**АВТОСТОЯНКИ І ГАРАЖІ
ДЛЯ ЛЕГКОВИХ АВТОМОБІЛІВ**

ДБН В.2.3-15:2007

Зміна № 2

ОСНОВНІ ТИПИ ГАРАЖІВ

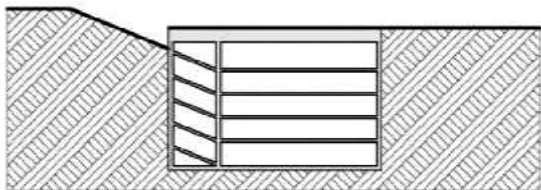
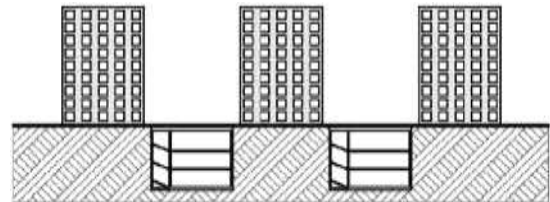
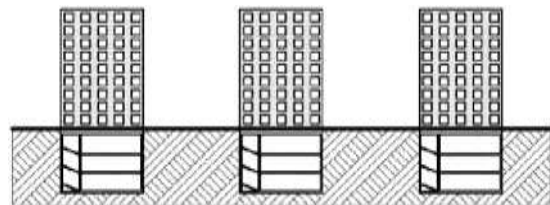
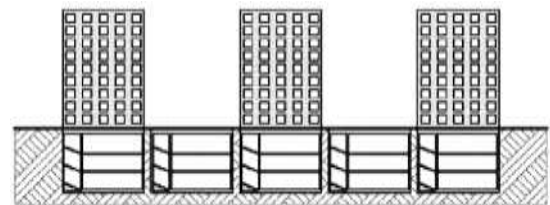
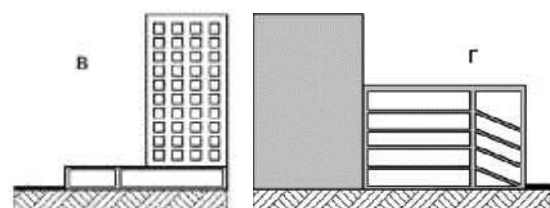
Додаток В "ОСНОВНІ ТИПИ ГАРАЖІВ" навести у новій редакції:
